Keuringsverslag van een elektrische laagspanning- en zeer lage spanningsinstallatie

NIET CONFORM

Straatnaam Vianeplein
Huisnummer 20
Busnummer
Postcode 9500
Gemeente Geraardsbergen
Land België

Controlebezoek van een oude huishoudelijke elektrische installatie van een wooneenheid bij verkoop op vraag van de verkoper volgens (KB 08/09/2019) - AREI Boek 1- 8.4.2. en 8.2.1. en 4.2.4.3.

Afbeelding schakel- en verdeelbord:

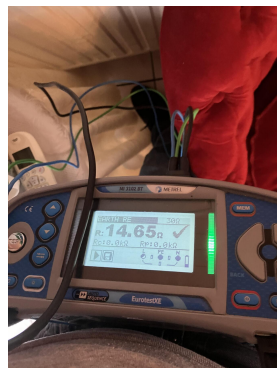
15.02 De aanduiding van de stroomkringen en/of apparatuur, aansluitklemmen, enz dient aangebracht of vervolledigd te worden. (Boek 1 Onderafdeling 3.1.3.1. en 3.1.3.3.A. en 5.1.6.1)

15.05 De deur en/of afschermplaat van het schakelbord dient (terug)geplaatst worden. Aanraking van onder spanning staande delen mogelijk. (Boek 1 Afdeling 5.1.4. en 5.3.5.1.A. en 4.2.2.3.)

15.09 De genaakbare, naakte onder spanning staande delen zijn onvoldoende afgeschermd. (Boek 1 Afdeling 5.1.4. en 4.2.2.3.)

15.10 Niet gebruikte invoeringen van het verdeelbord zijn niet correct of onvoldoende afgedicht. (Boek 1 Afdeling 5.1.4. en 4.2.2.3.)
